## Vurdering af adgang fra Vesterhavsvej til dyreparken m.m.

I notatet *Adgang til dyrepark i Nørre Nebel* vurderes fire mulige løsninger på udformning af indkørsler fra Vesterhavsvej til dyreparken med baggrund i udarbejdet trafikanalyse af eksisterende og fremtidige trafikforhold. Der skitses fire muligheder:

PRINCIPSKITSE

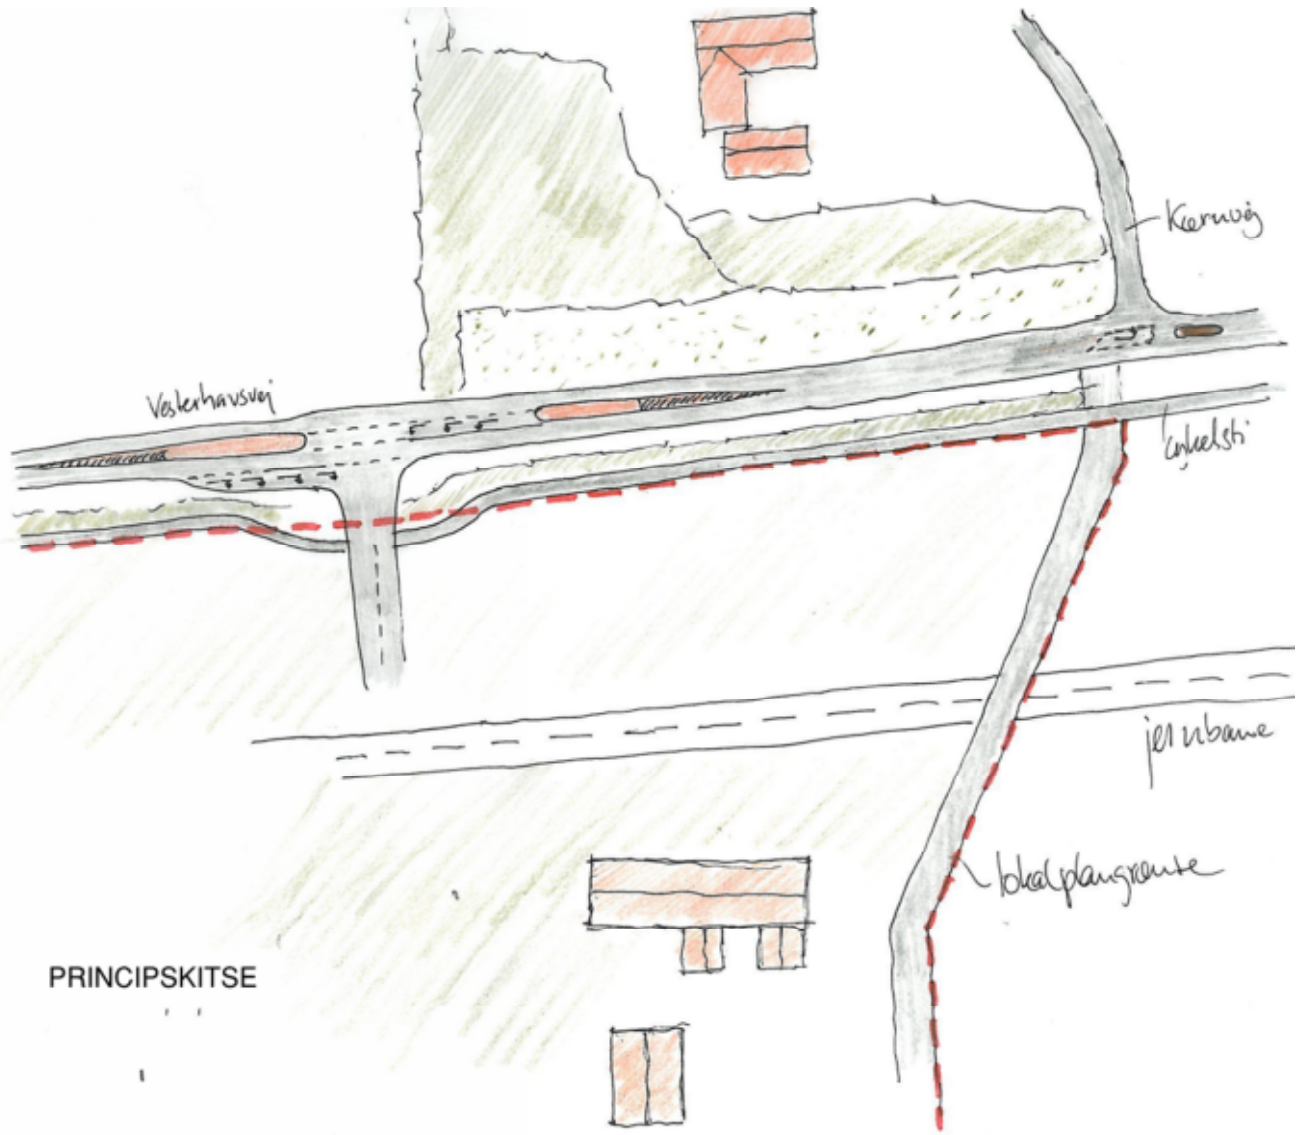
Ansøger har tilkendegivet, at indkørslen ønskes placeret ca. 80 meter vest for Kærvej af hensyn til sammenhæng mellem anvendelse af eksisterende bygninger og til- og frakørslen til dyreparkens parkeringsplads.

En beregning viser at, afstanden mellem indkørslen til dyreparken og Kærvej skal være minimum 150 meter for at sikre de nødvendige venstresvingspor kan placeres på den mellemliggende strækning. Der er regnet med venstresvingspor i forlængelse af hinanden med plads til 4 biler i kø til dyreparken og 1 bil i kø til Kærvej. En mulig udformning af vigepligtskrydset fremgår af vedlagte principskitse herunder eksisterende bebyggelse der påtænkes anvendt til publikumsorienterede funktioner. Til- og frakørsel er placeret ca. 150 meter fra Kærvej på principskitsen. Såfremt denne trafikløsning implementeres skal den dobbeltrettede cykelsti trækkes 10 til 15 meter væk fra indkørslen til parken for at sikre bilisternes opmærksomhed på cyklisterne. Den konkrete udformning af trafik anlægget beror på detailprojektering.
